# Avis de la mission régionale d'autorité environnementale Centre-Val de Loire sur le projet de rocade nord-ouest de Bourges sur les communes de Saint-Doulchard, Saint-Eloy-de-Gy, Vasselay et Fussy (18) Dossier de demande d'autorisation environnementale unique

N° 2019 – 2503

Carte des unités paysagère du secteur d'étude (Source : dossier, étude d'impact page 221)

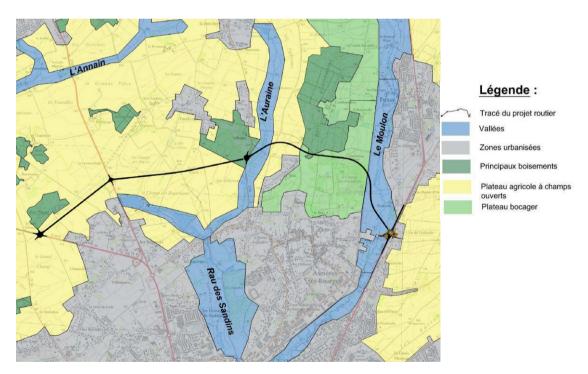
Toutefois, cette carte ne permet pas de localiser les unités et sous-unités paysagères définies aux pages précédentes (page 219 et 220); elle représente simplement l'occupation du sol.

L'autorité environnementale recommande de compléter le diagnostic de repérage des secteurs d'implantation de la rocade depuis lesquels la cathédrale de Bourges est visible et de revoir la hiérarchisation des enjeux présentée dans la « carte des enjeux paysagers du secteur d'étude », étude d'impact page 227.
